# 泊発電所

## 火山影響評価について

令和6年1月17日  
北海道電力株式会社

指摘事項に関する回答概要 (R5.10.30, 31現地調査における指摘事項-火山噴出物の分布関連:指摘事項No.3 (1/6) -)

<更新前>

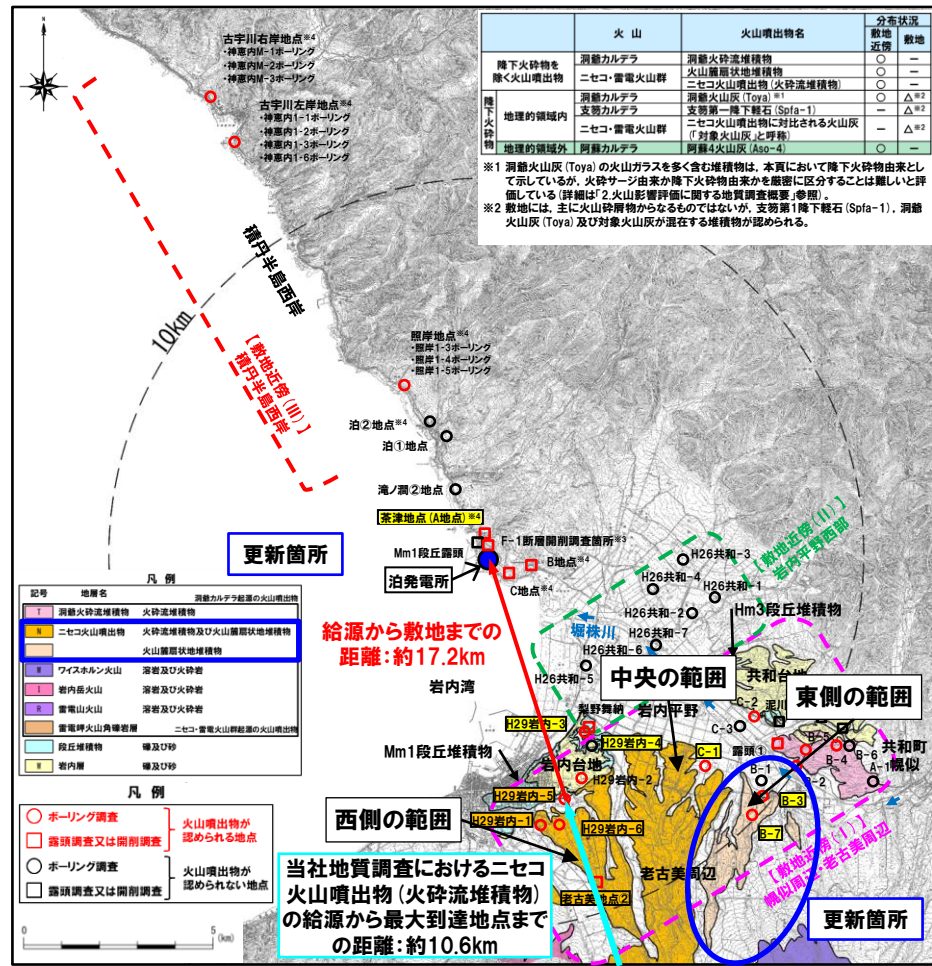
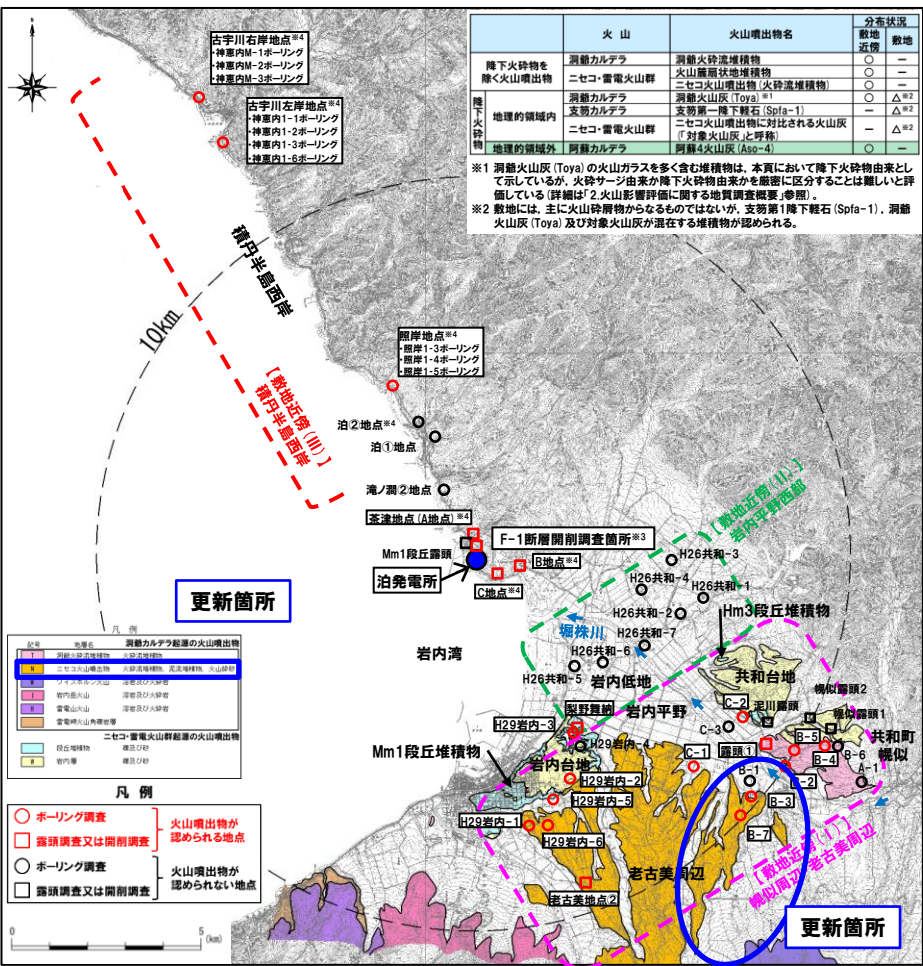
- ニセコ火山噴出物の分布範囲については、地質調査結果等を踏まえ、火砕流堆積物と火山麓扇状地堆積物を区別する等の精緻化を図った上で、火砕流の敷地への到達可能性を評価すること。
- 従来、当社作成の火山地質図のうち、敷地近傍に分布が認められるニセコ火山噴出物については、“ニセコ火山噴出物(火砕流堆積物、泥流堆積物、火山砕砂)”という一括記載としていた。
- しかし、その後のボーリング調査等において火砕流堆積物が認められる箇所、火山麓扇状地堆積物が認められる箇所を把握できていることから、今回、これらの調査結果等に基づき、火山地質図の精緻化を図った。
- その上で、文献調査及び地質調査結果を踏まえ、ニセコ火山噴出物(火砕流堆積物)の分布状況の確認、最大到達距離等の確認を実施し、当該堆積物の敷地への到達可能性を評価することとした。

- 西側の範囲では、ボーリング調査等の結果、火砕流堆積物が認められ、その下位には火山麓扇状地堆積物が認められる。
- 中央の範囲には、ボーリング調査等の結果(C-1ボーリング)、火山麓扇状地堆積物が認められる。
- 東側の範囲には、ボーリング調査等の結果(B-3, B-7ボーリング)、火山麓扇状地堆積物が認められる。
- 西側及び中央の範囲については、地質調査において確認される上記の火山噴出物及びこれらの地質調査箇所は、石田ほか(1991)において火砕流堆積物が分布するとされている範囲であることを踏まえ、「ニセコ火山噴出物(火砕流堆積物及び火山麓扇状地堆積物)」と表記することとした。
- 東側の範囲については、地質調査において確認される上記の火山噴出物及びこれらの地質調査箇所は、石田ほか(1991)において火砕流堆積物が分布するとされている範囲の縁辺部に位置することを踏まえ、「ニセコ火山噴出物(火山麓扇状地堆積物)」と表記することとした。
- 更新前後の火山地質図を次頁に示す。
- なお、これ以降は、更新後の火山地質図を示すこととする。
